**AVIS RELATIF À LA PROTECTION
CONTRE LES EVENTUELS EFFETS NOCIFS ET NUISANCES
PROVOQUÉS PAR LES RAYONNEMENTS NON IONISANTS
GÉNÉRÉS PAR DES ANTENNES ÉMETTRICES STATIONNAIRES**

Commune : WAVRE - Exploitant : PROXIMUS

Référence exploitant : 10WAR_00

Rapport n° 3030 / 2023

Figure 2 : Vue en plan des installations d'antennes dans un rayon de 300 mètres autour de l'installation faisant l'objet de la demande d'avis

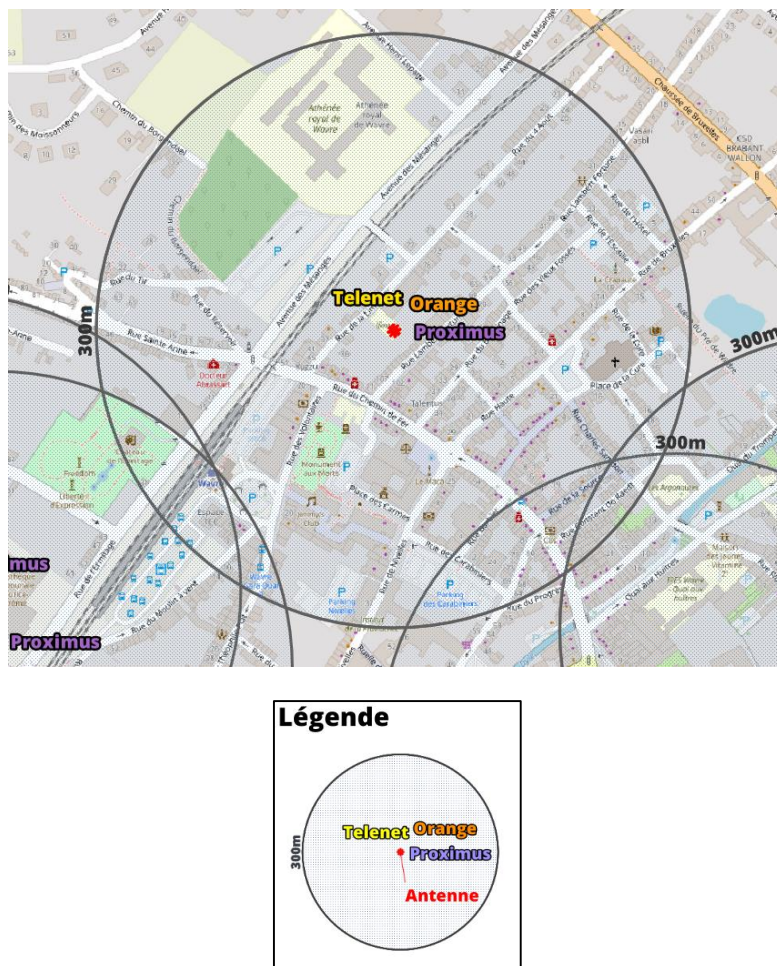
Le plan en projection verticale de la figure 2 indique la localisation des antennes actives éventuelles visées par le décret et situées dans un rayon de 300 mètres autour de l'installation référencée dans le paragraphe 2. Les données de localisation de ces antennes et les avis correspondant sont accessibles via le cadastre en ligne des antennes émettrices stationnaires⁶.

Compte tenu du nombre d'installations localisées dans la figure 2, il apparaît que l'intensité du rayonnement électromagnétique généré, dans les lieux de séjour situés à proximité de l'installation référencée dans le paragraphe 2, par l'ensemble des antennes émettrices stationnaires de l'ensemble des exploitants du même site d'antennes émettrices stationnaires respecte la limite fixée à l'article 4, § 2 du décret.
